# ГОСТ

## 20128—74

### ШТИРЫ ОТКИДНЫЕ ДЛЯ МОДЕЛЬНЫХ ПЛИТ

Изменение № 1 ГОСТ 20128—74 Штыри откидные для модельных плит. Конструкция и размеры

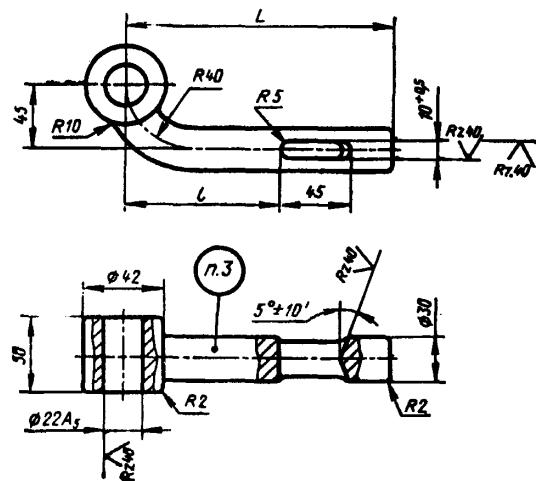
Пункт 1. Чертеж. Заменить обозначение:  $A_5$  на  $H12$ ;  
вид спереди. Заменить размер:  $10^{+0,5}$  на  $12^{+0,5}$
